Planoverleg Gespreksverslag	Samenwerkingsverband Cultuurhistorie Gelderland

Gemeente Westervoort, Fort Geldersoord 38849
Extra overleg i.a.v. [redacted] (allen gemeente), [redacted] (gemeente/kwaliteitsteam), [redacted] (provincie Gelderland), [redacted] (RCE), [redacted] (GG/kwaliteitsteam), [redacted] (architect), [redacted] (ontwikkelaar), [redacted] (GG/Erfgoedcommissie Westervoort) en [redacted] (GG)
Realisatie woningbouw op het Fort (vervolg op eerdere besprekingen rondom ontwikkelingen in dit gebied)

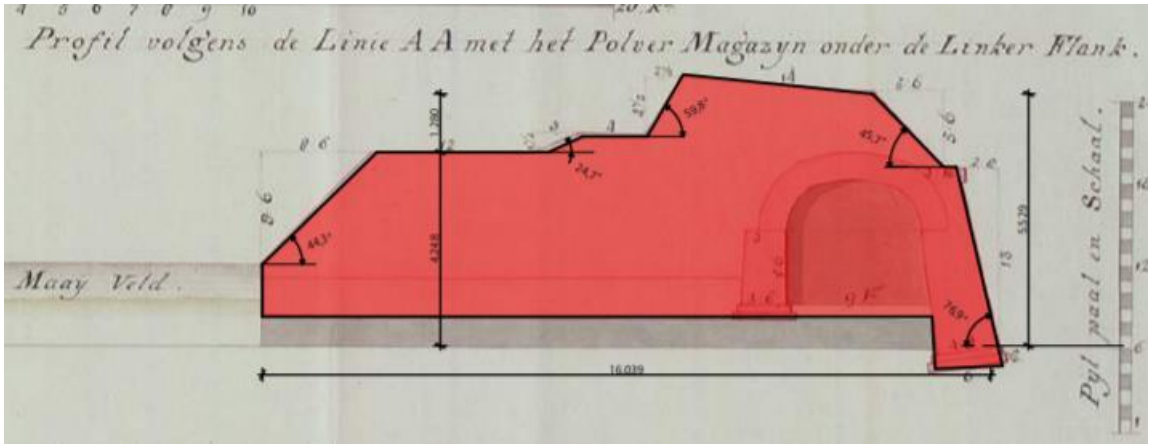
Verder geven de adviseurs aan dat het wenselijk is om de contouren van het fort duidelijk te herkennen in de cortenstalen platen. Een suggestie is om het oorspronkelijke profiel (zie afbeelding) in het cortenstaal te verwerken. Door meer informatie in het cortenstaal te verwerken is extra bebording eventueel niet meer nodig.
